**Avis délibéré sur le projet du parc éolien des Stellaires
à Mareuil-sur-Arnon (18) et Ségry (36)**

N°MRAe 2024-4738

Avis délibéré de la MRAe Centre-Val de Loire n°2023-4738 en date du 12 juillet 2024

Aménagements prévus (source : note non technique, page 12)

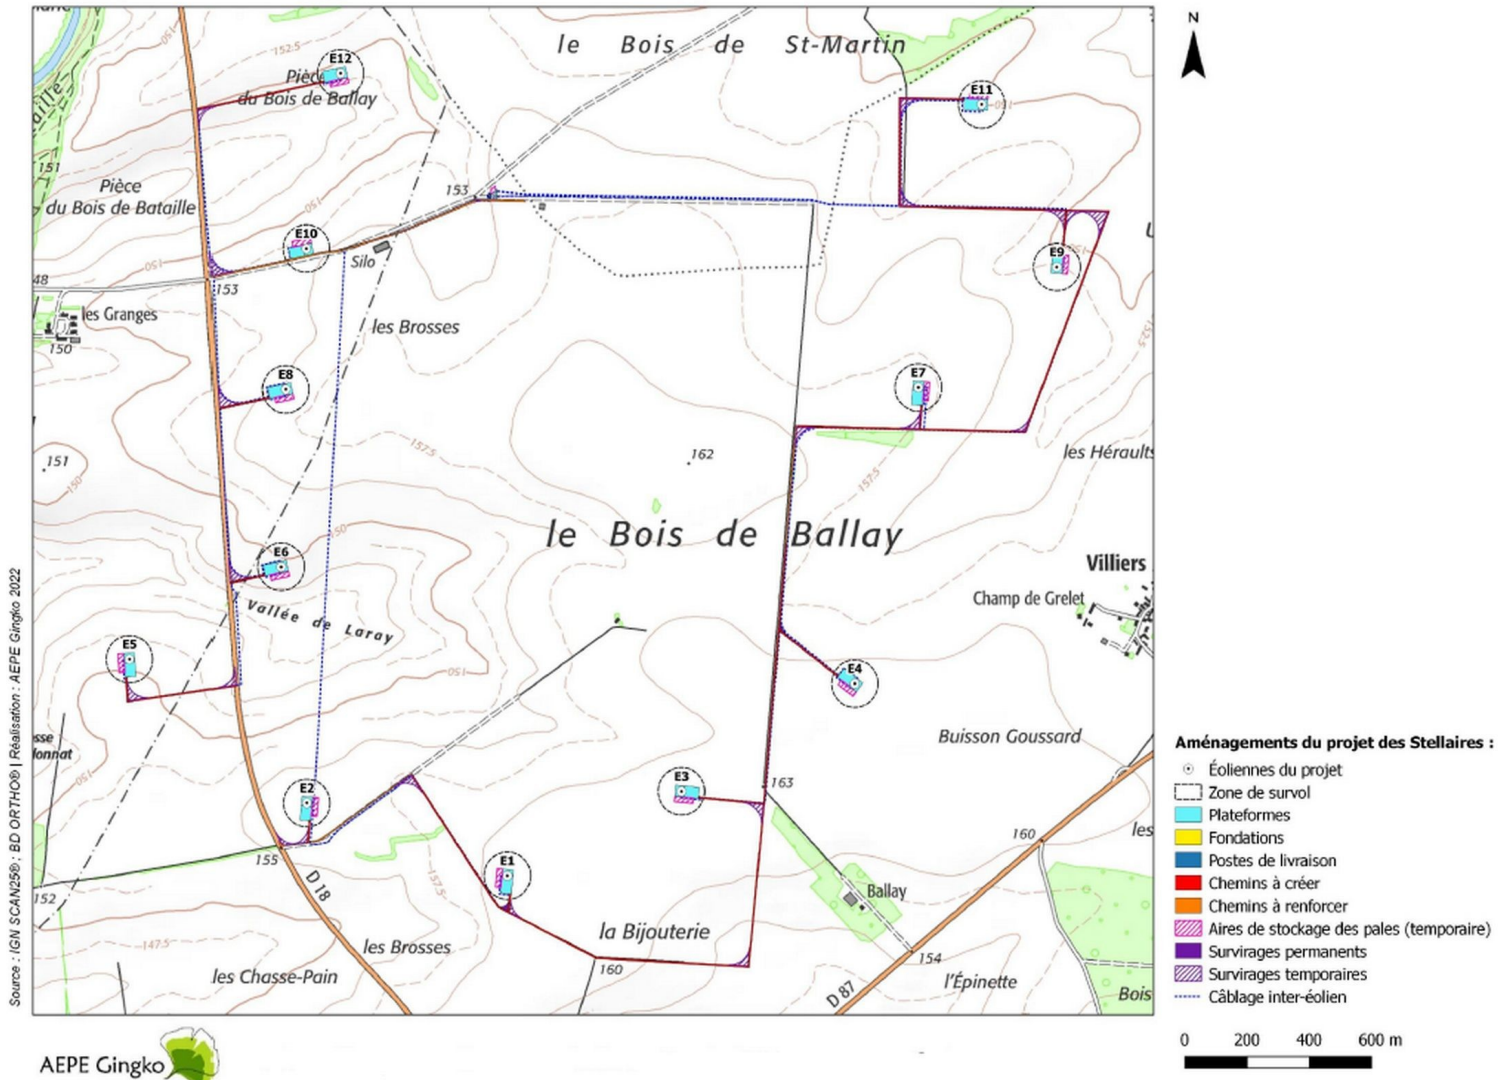
Le projet est conçu de manière à répondre globalement à ces recommandations. Il convient, toutefois, de constater, que les éoliennes, repérées E08 et E12, ne s'intègrent avec aucune continuité des parcs déjà existants. De même, ces dernières sont situées à proximité de la vallée de l'Arnon. En conséquence, le projet est en partie en opposition avec ses propres principes d'implantation. L'implantation retenue sur le site sélectionné n'apparaît pas comme celle ayant le moins d'incidences en matière de paysage et de patrimoine.

Ainsi, l'implantation de ces deux machines interpelle la notion « *de solutions de substitution raisonnables* » d'implantation. Dans l'étude d'impact, à partir de la page 338 et suivantes, le porteur de projet présente les éléments de justification du choix définitif de son projet. Trois variantes de la conception du parc y sont bien étudiées mais aucune d'entre-elles n'explore un autre territoire d'implantation. En conséquence et contrairement aux dispositions de l'article R. 122-5 II 7° du Code de l'environnement, le choix de localisation du projet n'est pas issu d'une réelle analyse de solutions de substitution raisonnables.

Ce constat conduit l'autorité environnementale à recommander plus loin de présenter des solutions alternatives au choix du site et de la variante retenue, au regard des incidences sur l'environnement, notamment sur le paysage, à l'échelle d'un territoire pertinent.

Localisation des lieux de vie étudié du point de vue de la saturation visuelle (source : étude d'impact, page 509)

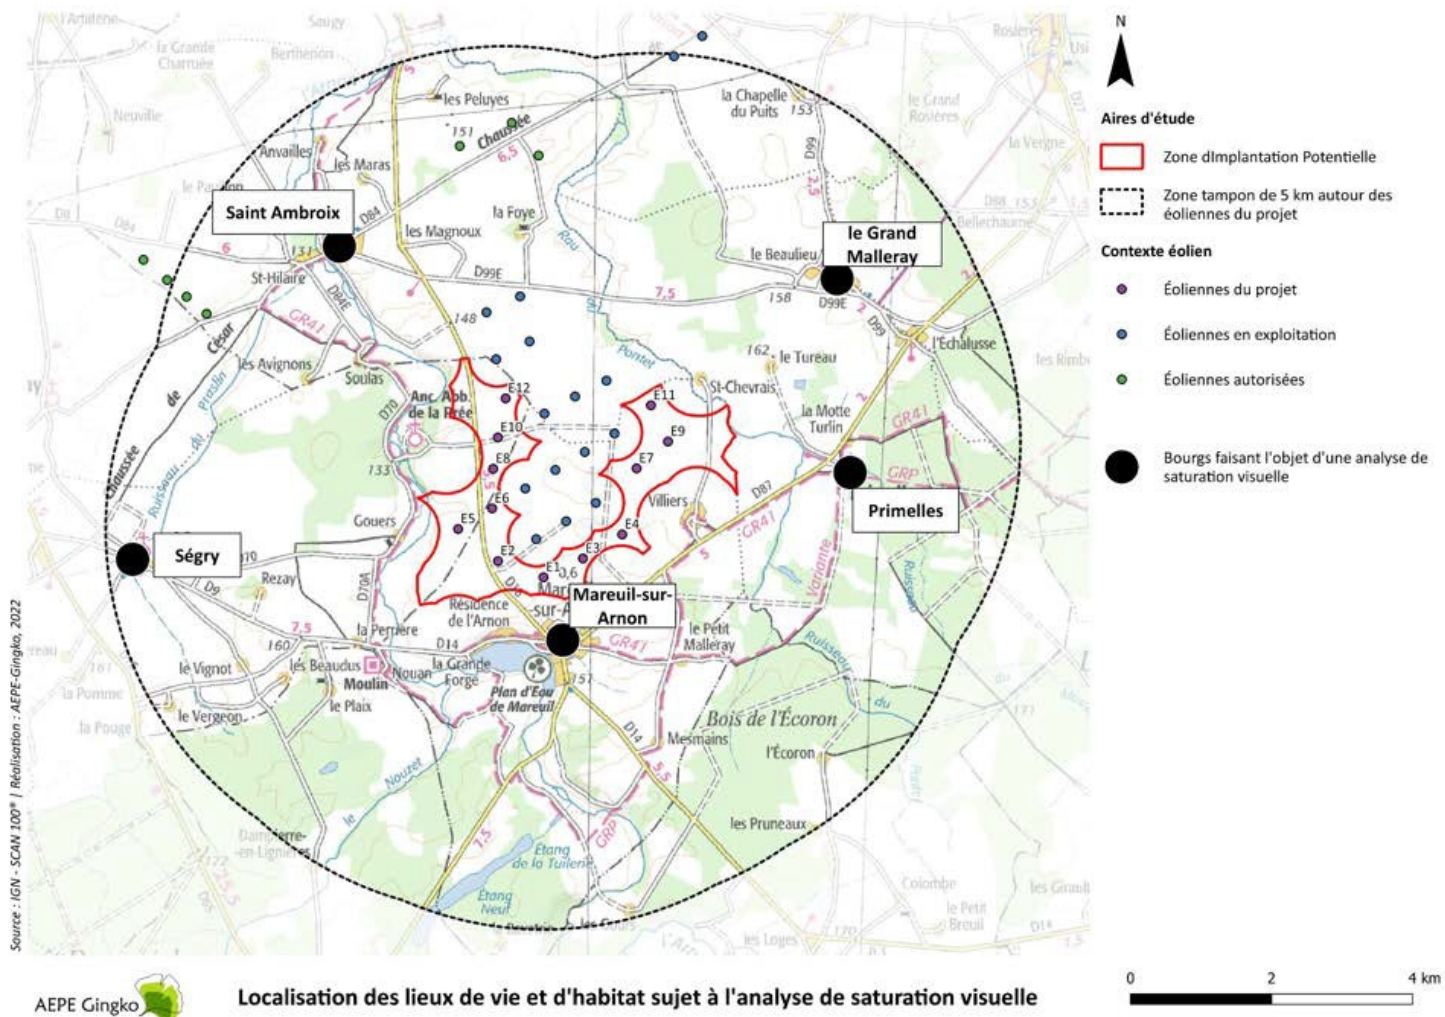
L'étude d'impacts présente les conclusions de l'étude du risque de saturation visuelle depuis les communes de Mareuil-sur-Arnon, Ségry, Saint-Ambroix, Le Grand Mallerray et Primelles, situées dans une zone tampon de 5 km autour des éoliennes du projet. Pour ces cinq communes le risque de saturation visuelle est présenté comme faible au vu des photomontages qui viennent accompagner l'analyse.

La densification du motif dans un angle déjà particulièrement occupé par des éoliennes induit un faible impact sur l'occupation de l'horizon, et permet ainsi de limiter l'augmentation de l'emprise visuelle du « motif éolien » sans réduire de manière significative les espaces de respiration.
